**Verslag huishoudelijke elektrische installatie op laagspanning en zeer lage spanning****Algemeen:**

Referentie: 009-20260318-02	Datum controle: 18/03/2026
Keurder: 009

Eigenaar: Onbekend	EAN-code: 541448820063838006
Adres installatie: Anderenbroek 26, 9450 - Denderhoutem	Nummer teller(s): 1sag3200352210
Distributienetbeheerder installatie: Fluvius	
Datum uitvoering installatie:	☒ Vóór 01/10/1981 ☐ Tussen 01/10/1981 en 01/06/2020 ☐ Vanaf 01/06/2020
Type:	☒ Woonenheid ☐ Niet-huishoudelijk ☐ PV ☐ Batterij ☐ Laadpaal

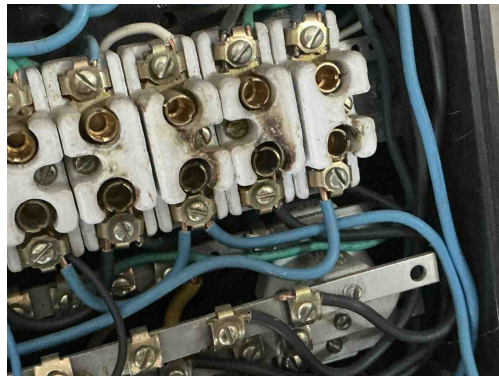
- D05** - Er is geen ondergeschikte differentieelstroominrichting van maximum 30 mA geplaatst voor de beveiliging van de ruimte(n) die een badkuip en/of douche bevatten (Boek 1: 4.2.4.3).
- D26** - Er is geen ondergeschikte differentieelstroominrichting van maximum 30 mA geplaatst voor de beveiliging van wasmachine/afwasmachine/droogkast (Boek 1: 4.2.4.3.b).
- B30** - De houder van de beveiliging in een huishoudelijke ruimte is niet voorzien van aangepaste kalibreerelementen (Boek1: 5.3.5.5).

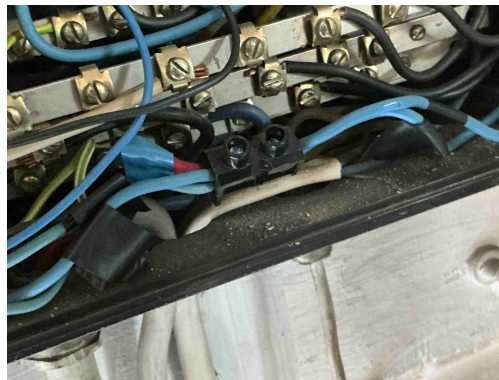
- B14** - Abnormale opwarming van de beveiligingen, schakelapparatuur, aansluitklemmen (Boek 1: 4.4.1.1).
Opmerking: Onderste rij rechts,

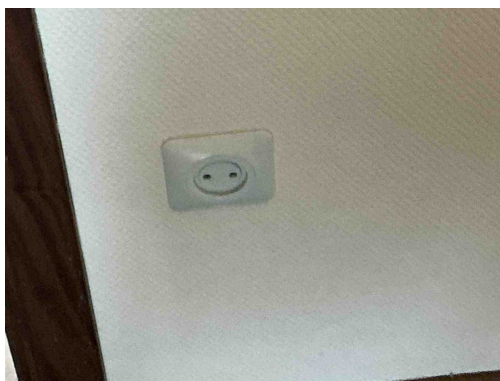
B06 - Het elektrisch verdeelbord heeft niet de minimale beschermingsgraad IPXX-B in een gewone ruimte (Boek 1: 4.2.2.3).

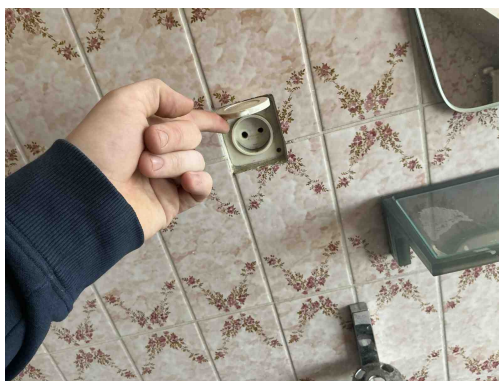
T23 - Het elektrisch materiaal is beschadigd. (Boek 1: 1.4.1.3).

Opmerking: Contactdoos garage, bureau

T11 - De contactdozen waarvan de toegekende stroomsterkte maximaal 16A en de toegekende spanning maximaal 250V bedraagt en niet bedoeld zijn voor de voeding van een of meerdere verbruikstoestellen voor een specifiek doel en niet geplaatst zijn in of op schakel- en verdeelborden, beschikken niet of IPXX-D (incl. gemeenschappelijke delen residentieel geheel) (Boek 1: 4.2.2.3/5.3.5.2).

Opmerking: Garage, bureau, badkamer,

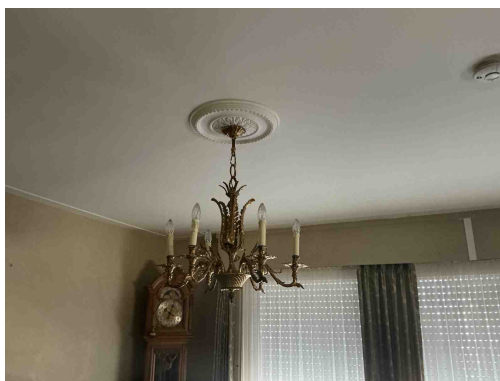
A20 - Er bevindt zich een contactdoos zonder beschermingsgeleider in de elektrische installatie. Deze is niet geplaatst achter een differentieelstroombeschermingsinrichting met grote (max. 30mA) of zeer grote (max. 10mA) gevoeligheid.

Opmerking: Slaapkamer, bureau, badkamer, keuken

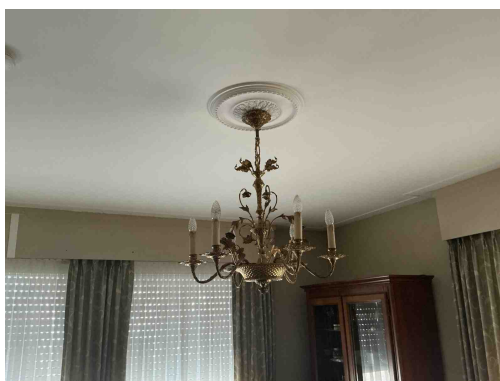
Klasse 0 is verboden

Opmerking: Living, inkomhal, slaapkamers

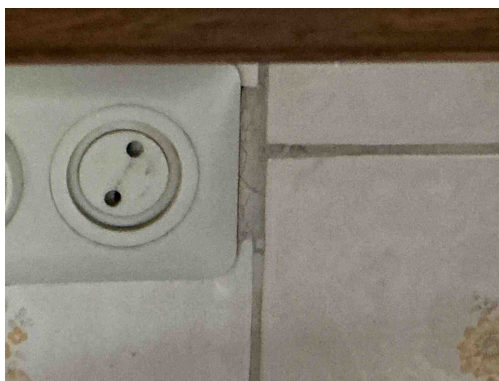
Klasse 0 is verboden

Opmerking: Living, inkomhal, slaapkamers

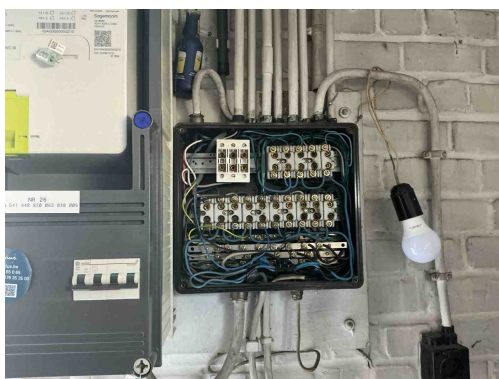
A20 - Er bevindt zich een contactdoos zonder beschermingsgeleider in de elektrische installatie. Deze is niet geplaatst achter een differentieelstroombeschermingsinrichting met grote (max. 30mA) of zeer grote (max. 10mA) gevoeligheid.

Opmerking: Slaapkamer, bureau, badkamer, keuken
